訂 正 の お 願 い

2025. 9 株式会社自研センター

*No.J-867 ミツビシ e Kスペース、e Kクロススペース (B34A・35A・37A・38A 系) 2020 年 11 月について、
下記の通り訂正いたします。

P. 86 M010

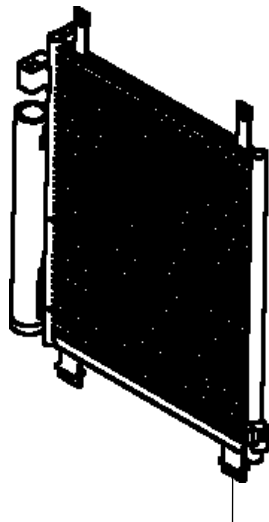
指数に割増項目を追加設定しましたので、該当箇所を差替え願います。

M010	
(1)エアコンリフリジェラントコンデンサAssy脱着	
0. 90	取外し状態
	・フロントバンパフェース ・フロントバンパリーンホースメント
	(含)作業および部品 ・ガスチャージ
(2)エアコンリフリジェラントコンデンサAssy取替	
0. 90	取外し状態
	・フロントバンパフェース ・フロントバンパリーンホースメント
	(含)作業および部品 ・ガスチャージ ・付属品
<u>割増項目</u>	
<u>フロンガス回収・再使用</u>	
<u>0. 30増</u>	<u>取外し状態</u>
	<u>二</u>
	<u>(含)作業および部品</u> <u>二</u>
・[除]フロンガス代

M010	
(1)エアコンリフリジェラントコンデンサAssy脱着	
0. 90	取外し状態
	・フロントバンパフェース ・フロントバンパリーンホースメント
	(含)作業および部品 ・ガスチャージ
(2)エアコンリフリジェラントコンデンサAssy取替	
0. 90	取外し状態
	・フロントバンパフェース ・フロントバンパリーンホースメント
	(含)作業および部品 ・ガスチャージ ・付属品
割増項目	
フロンガス回収・再使用	
0. 30増	取外し状態
	—
	(含)作業および部品 —
・[除]フロンガス代
